Mission régionale d'autorité environnementale

**Avis sur le projet de création  
d'un crématorium et d'un site cinéraire  
à Thiéblemont-Farémont (51)**

n°MRAe2019APGE76

#### Localisation du projet par rapport aux lignes à hautes tension

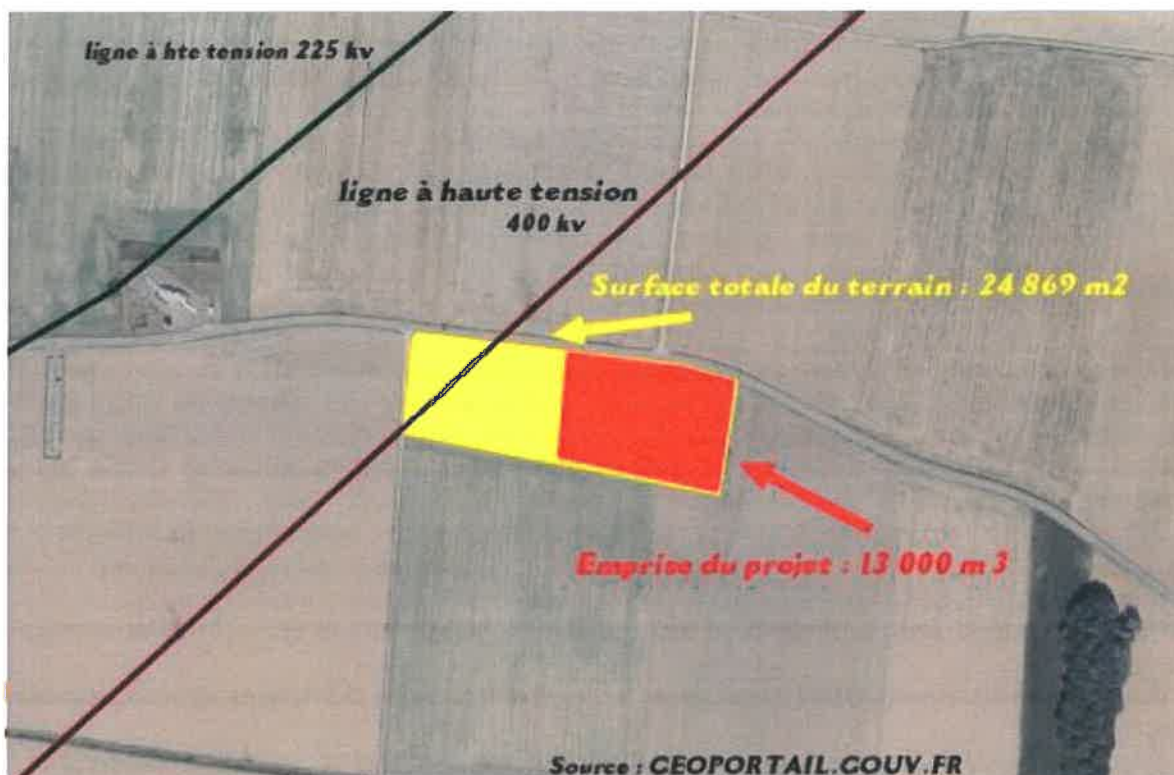
En ce qui concerne la cheminée et l'incidence potentielle vis-à-vis des lignes à haute tension situées à proximité, le dossier indique que l'emprise du projet est située à distance de celles-ci

et qu'il n'y aura par conséquent pas d'incidences. Il mentionne la servitude d'utilité publique associée sans la joindre au dossier, ni indiquer si le projet respecte les prescriptions.

**L'Autorité environnementale recommande au pétitionnaire de joindre la servitude d'utilité publique associée à la ligne à haute tension au dossier et de démontrer en quoi le projet la respecte.**
